Avaliação e Revisão do Projeto Básico, denominado
FASE I, do Sistema de Distribuição da Barragem do
Arroio Taquarembó

RELATÓRIO TÉCNICO FINAL

Figura 7: Sobreposição de levantamento topográfico com faixa composta de várias triangulações e a linha original proposta pela AUSM para o canal.

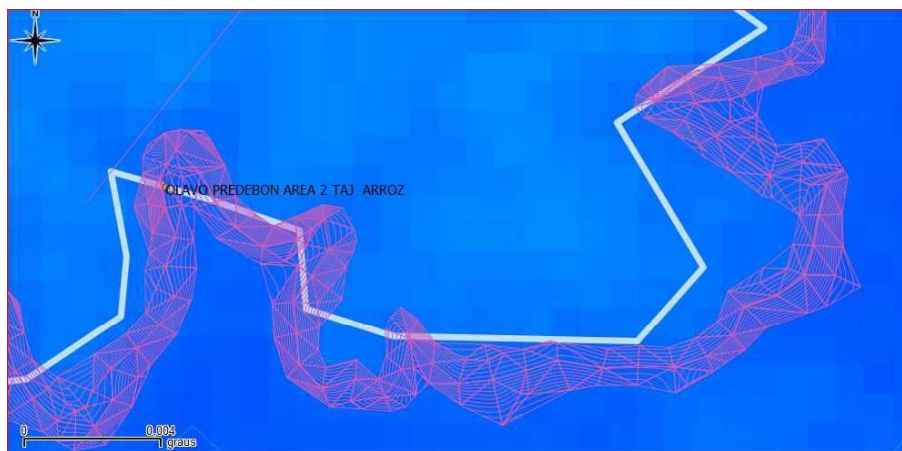
Pouca diferença entre o levantamento topográfico (com faixa composta de várias triangulações) e a linha original proposta pela AUSM para o canal.

As figuras 7 e 8 mostram exemplos dessa condição mais frequente.

Decisão adotada para o traçado escolhido:
MANTER TRAÇADO AUSM

Figura 13: Detalhes do canal principal versus levantamento topográfico – Caso especial Tipo 2.

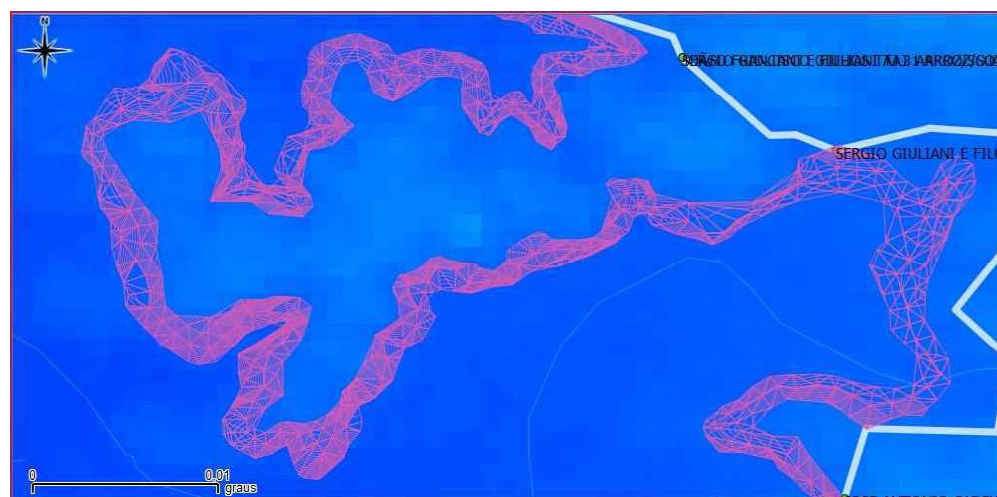
Levantamento topográfico DIVERGE SIGNIFICATIVAMENTE da linha original proposta pela AUSM para o canal devido a condições locais. Traçado da AUSM mostra-se mais adequado que a proposta do levantamento topográfico (ver figura 13).

Decisão adotada para o traçado escolhido:
MANTER TRAÇADO AUSM
